RESOLUCIÓN METROPOLITANA N° S.A.
28 OCT 2014

"Por medio de la cual se otorga un permiso de ocupación de cauce"

CM5 04 16909

"Parque Vial del Río Medellín - Quebrada La Picacha"

Figura 1. Esquema en perfil y sección transversal de la obra de protección antisocavación que se tiene proyectado construir en la zona del confluencia del río Medellín con la quebrada La Picacha.
Fuente: Anexo a oficio N°. 25750 de 28 de octubre de 2014

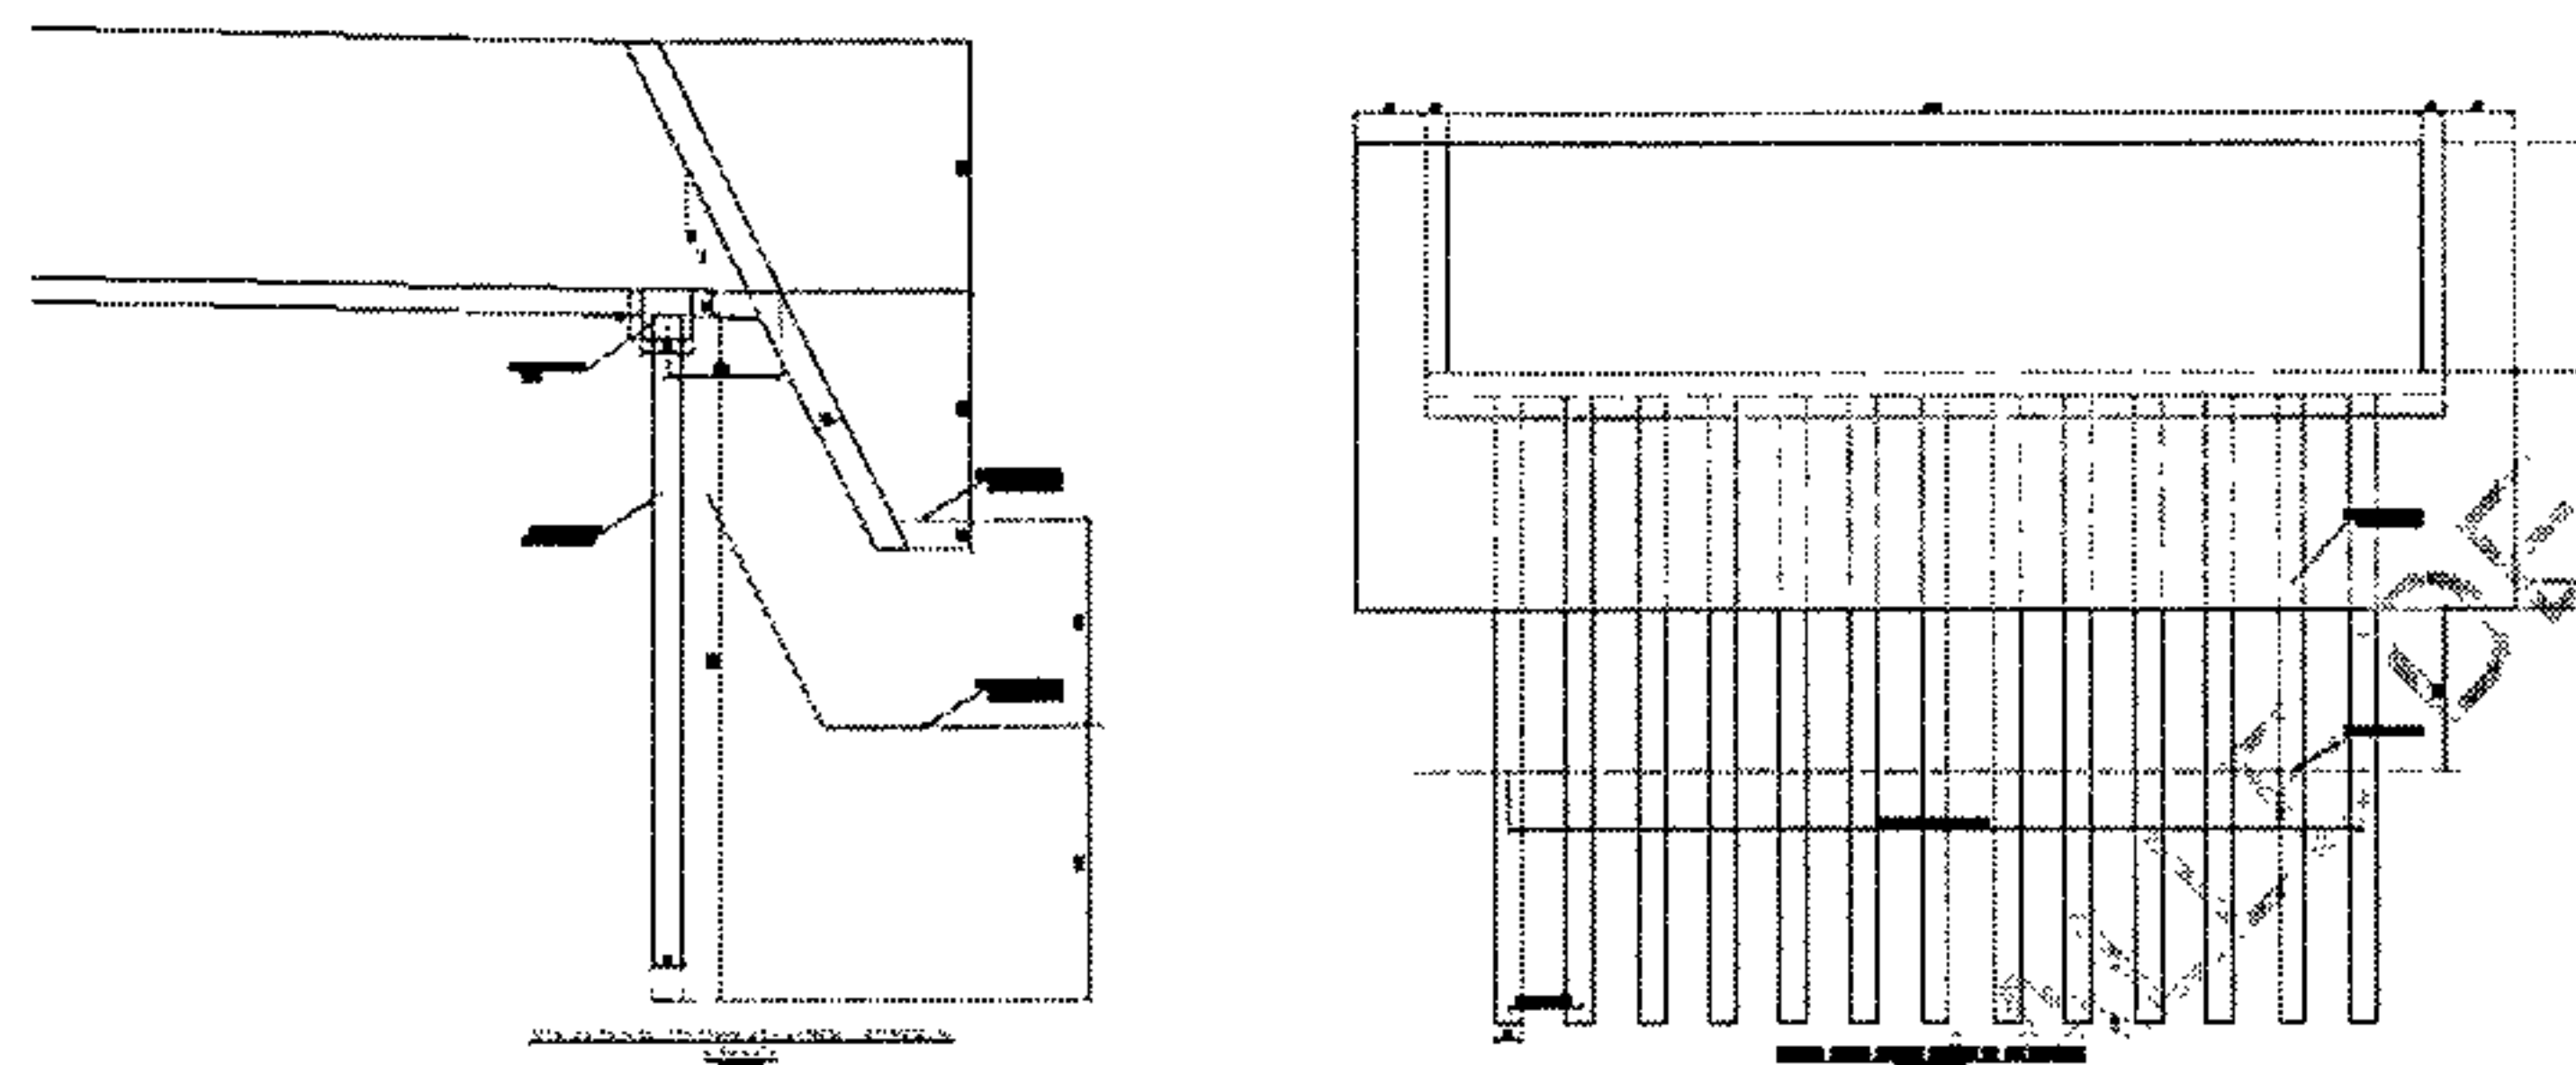
6. <u>Detalles y especificaciones de la estructura a ejecutar en la entrega (anti socavación)</u>	25750	28/10/2014	Evaluado en el presente informe técnico.		<p>El usuario analizó la posibilidad de socavación que genera la descarga de la quebrada la Picacha sobre el Río Medellín, considerándolo como un colchón hidráulico que disipa la energía que trae la quebrada la Picacha, obteniéndose un valor de 2.4m en la profundidad del amortiguador.</p> <p>En la Figura 1 se muestra los esquemas en perfil y sección transversal de la obra de protección antisocavación que se tiene proyectado construir en la zona del confluencia del río Medellín con la quebrada La Picacha. Se verificó que la cimentación está localizada por debajo del nivel de socavación estimado, por tanto se considera adecuado.</p>
